COMUNE DI GENAZZANO

RELAZIONE RISPOSTA

Procedimento ai sensi e per gli effetti dell'art. 44 del DL 31 maggio 2021, n. 77, coordinato con la legge di conversione 29 luglio 2021, n. 108 e ss.mm.ii., del "CONDOTTA MONTE CASTELLONE - COLLE S. ANGELO (VALMONTONE)", nell'ambito dell'intervento di "Messa in sicurezza e ammodernamento del sistema idrico del Peschiera" ai fini dell'approvvigionamento di Roma Capitale e della città metropolitana - Conferenza di servizi decisoria ai sensi dell'art. 14, co. 2, legge n. 241/1990 e smi, da effettuarsi in forma semplificata ed in modalità asincrona ex art. 14-bis, legge n. 241/1990 – Seconda variante di progetto al PFTE approvato con Determinazione di Acea Ato2 S.p.A. prot. n. 0689407/23 del 17/10/2023 e con Determinazione di Acea Ato2 S.p.A. prot. n. 0687924/24 del 25/09/2024

RELAZIONE RISPOSTA alla Conferenza di servizi decisoria ai sensi dell'art. 14, co. 2, legge n. 241/1990 e smi, da effettuarsi in forma semplificata ed in modalità asincrona ex art. 14-bis, legge n. 241/1990 – **Seconda variante di progetto al PFTE**

Figura 1 – Estratto da A246PEV2_NOTA_00_0 - NOTA TECNICA DI VERIFICA DELLA STABILITA' DEL VERSANTE

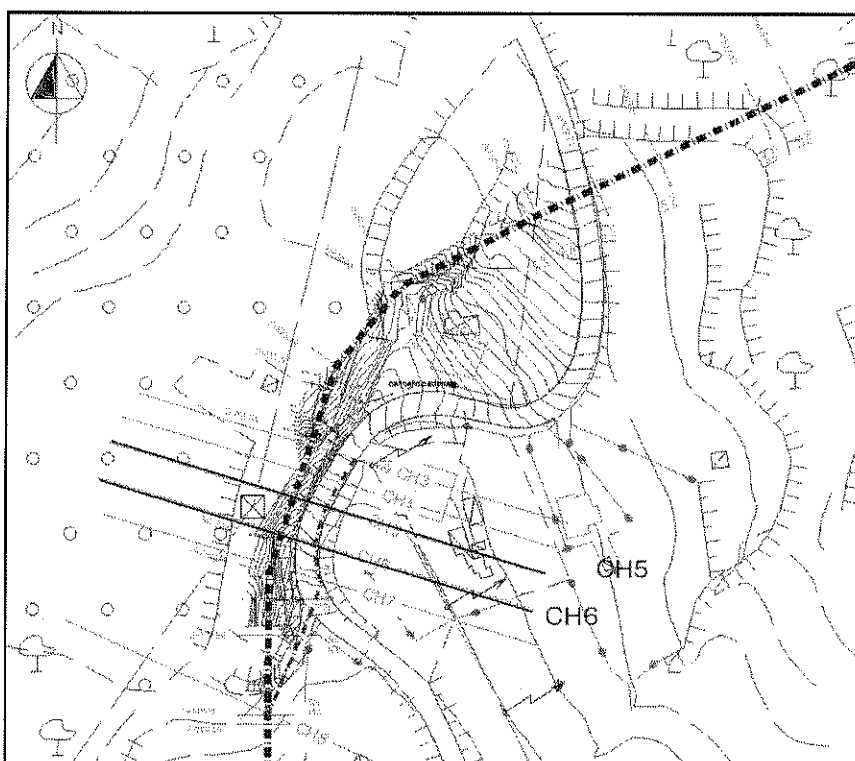
Con riferimento al primo punto con il quale si richiedeva di "avere un dettaglio con sezioni della S.P. 50a e della scarpata sottostante", ACEA non ha trasmesso alcun elaborato tecnico relativo a quanto richiesto. Nell'allegato A246PEV2_NOTA_00_0 - NOTA TECNICA DI VERIFICA DELLA STABILITA' DEL VERSANTE, sono riportate esclusivamente due sezioni del programma di calcolo nella configurazione di scavo della condotta nella posizione di progetto esecutivo, mentre non è stata presentata alcuna sezione della S.P. 50 e della scarpata in corrispondenza del tratto interessato dalla variante, ivi compresa l'interferenza con l'abitazione esistente.

Non sono state neanche fornite le sezioni di progetto (in particolare tra la sez. 144 e la sez. 154) che avrebbero potuto chiarire quale erano state le ipotesi di progetto esecutivo che oggi sono considerate “superate” dalla presente variante, né le sezioni da CH3 a CH9 indicate nella figura 4.2 (vedi Figura 1).

Sono riportate soltanto le sezioni di calcolo CH5 e CH6, senza alcuna indicazione dimensionale e nella sola ipotesi di scavo del tracciato rosso, tra l’altro con una sezione di scavo molto larga, che non risponde ad alcuna delle sezioni tipo allegate alla documentazione di risposta.

In merito alle Verifiche di sicurezza riportate, queste sono state effettuate solo nella ipotesi del tracciato rosso, senza effettuare un confronto con la situazione ante operam, in assenza di scavo. Non avendo riportato l’attuale profilo del terreno, nulla si dice sulle condizioni di stabilità della S.P. 50 anche in assenza dello scavo stesso. Si ritiene pertanto necessario che venga prodotto sia un confronto tra la situazione ante-operam e quella di progetto esecutivo, che una valutazione della stabilità considerando lo scavo che si andrà ad effettuare a centro strada che, nella migliore delle ipotesi, avrà una larghezza di m 1,90 e una profondità compresa tra i m 2,50 e i m 3,10 (come ricavati graficamente dal profilo altimetrico in assenza anche di una tabella di Variante analoga a quella di PFTE) (vedi elaborato A246PEV2_VC_07_0_Planimetria e profilo Variante CH_signed).

Figura 2 – Proposta alternativa di tracciato – Linea arancio

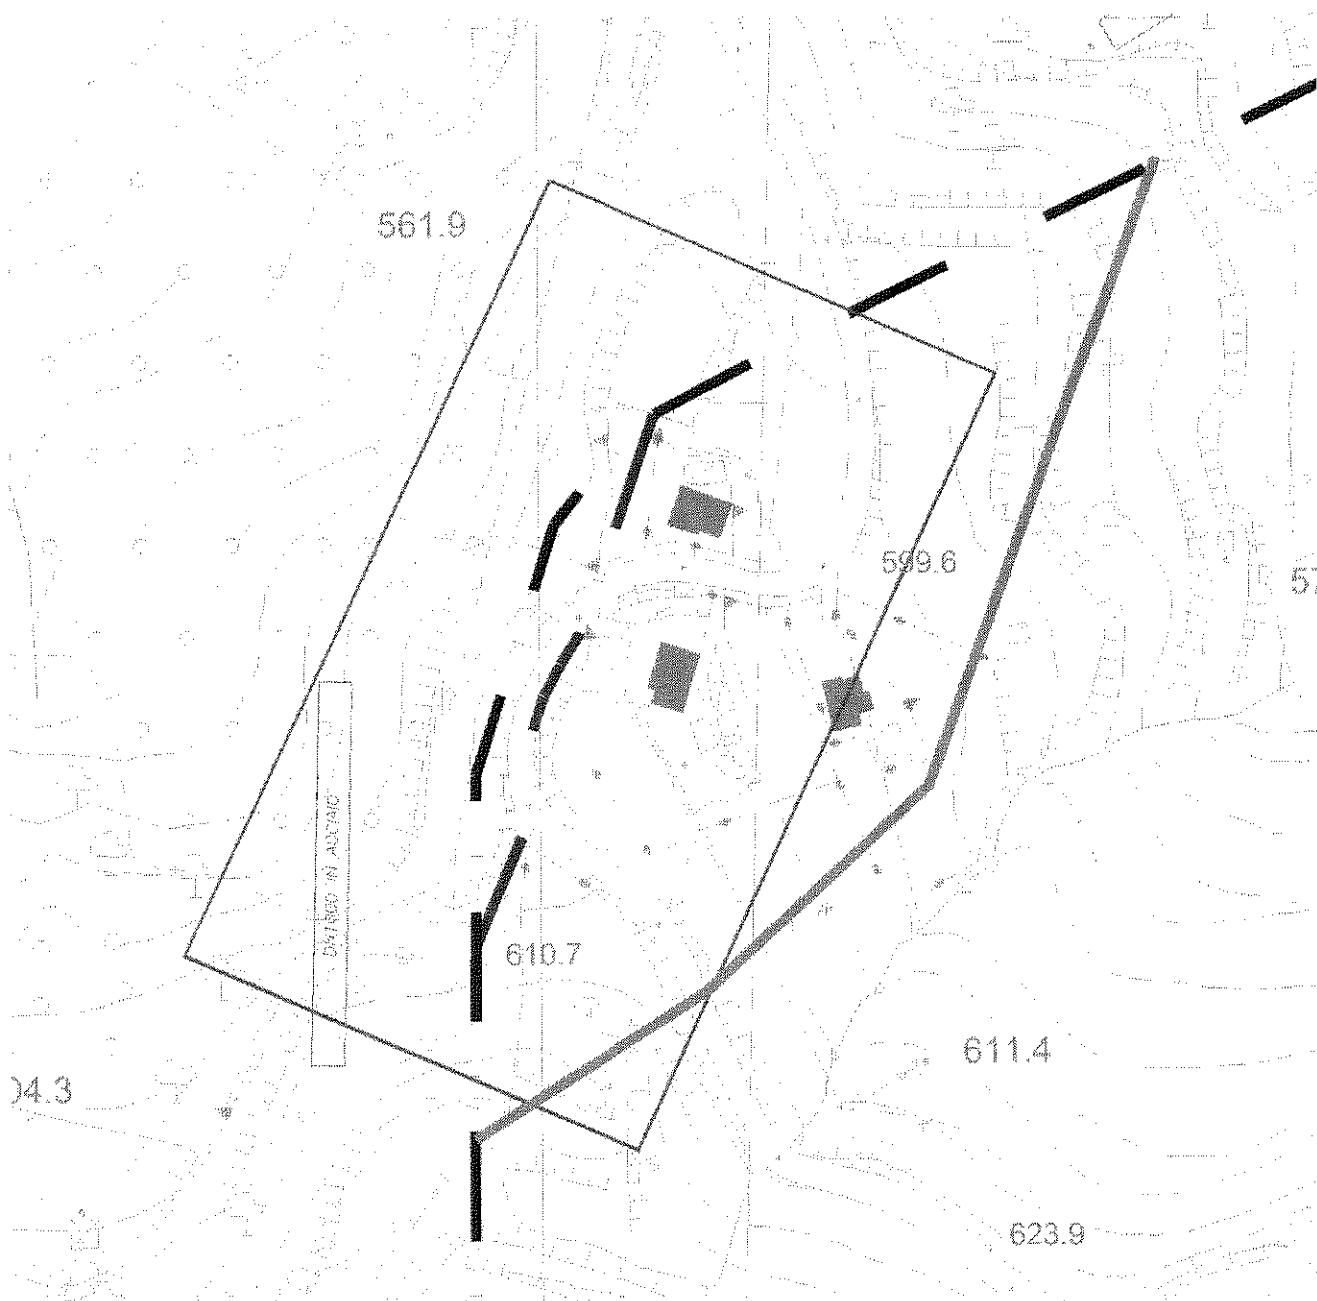
Questa Amministrazione ha più volte indicato, anche per le vie brevi, la possibilità di una soluzione alternativa che evitando il tratto problematico, andasse ad interessare la vallata a destra della viabilità. In **Errore. L'origine riferimento non è stata trovata.** è riportato un tracciato alternativo che evita sia il tratto di scarpata con minore stabilità che l'interferenza con la viabilità provinciale e l'abitazione a Nord. L'allaccio a Nord della curva potrà essere, con facilità, meglio approfondito dai progettisti di ACEA, e potrebbe riallacciarsi anche subito a Nord della curva interessata dalla variante CH.

Figura 3 – Estratto da NOTA TECNICA DI RISPOSTA

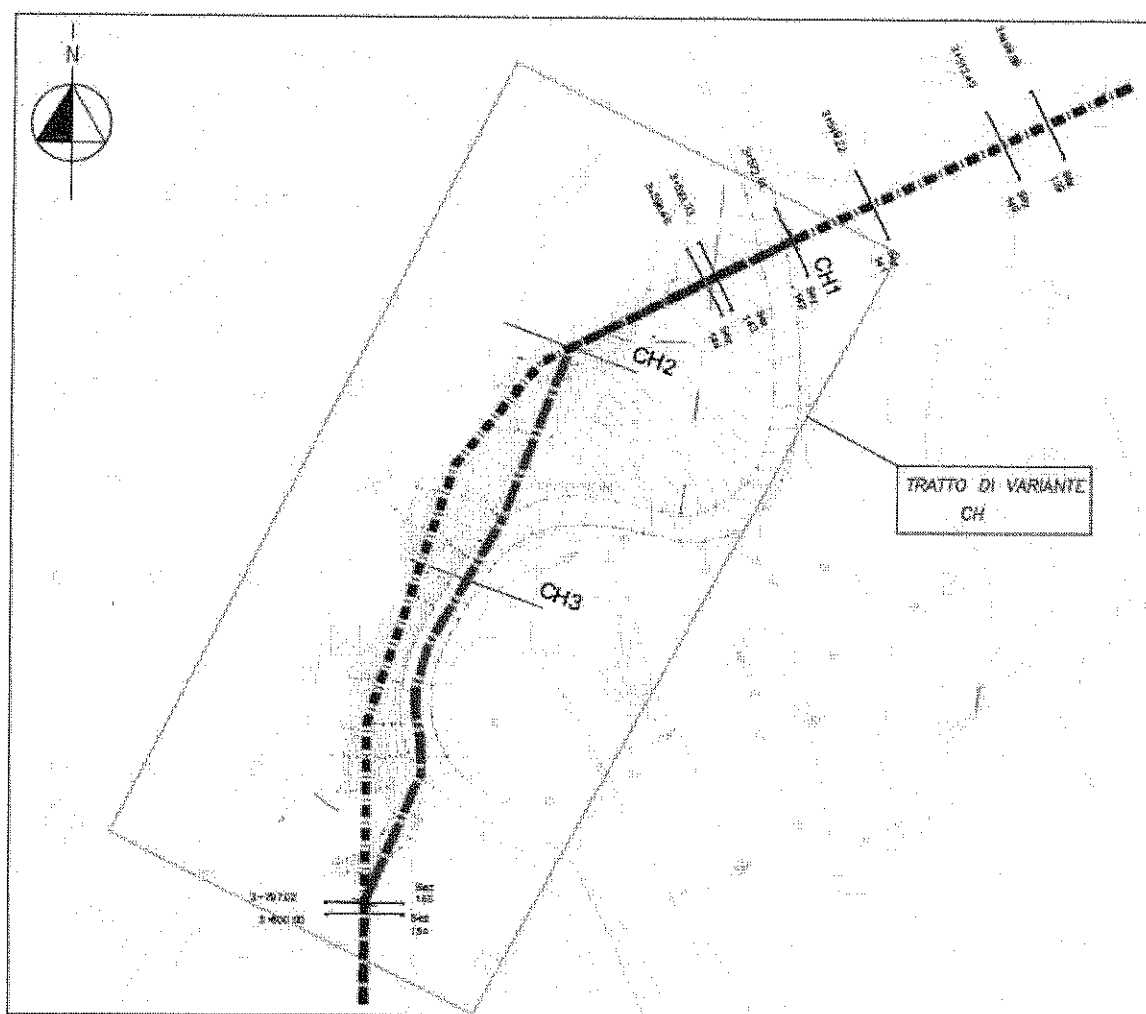
condotta in costruzione (rete acquedotto dal nuovo serbatoio al paese)), la Nota tecnica di risposta, ribadisce esclusivamente *“che lo scavo per la posa della nuova condotta sarà effettuato in posizione centrale rispetto alla carreggiata della S.P. 50a.”*. Riporta inoltre che *“Le lavorazioni saranno eseguite con mezzi idonei e nel pieno rispetto delle norme di sicurezza, adottando tutte le cautele necessarie per prevenire il danneggiamento delle infrastrutture esistenti. In corrispondenza dei tratti in prossimità dei sottoservizi, si prevede inoltre l'esecuzione dello scavo manuale localizzato, al fine di garantire la massima precisione e ridurre al minimo il rischio di interferenze o danneggiamenti accidentali.”*

La risposta risulta generica e non tiene conto della circostanza che nella parte nord (sopra la sezione CH3) il tracciato esce dalla viabilità provinciale con un lungo tratto pseudo-parallelo che potrebbe comportare diverse criticità.
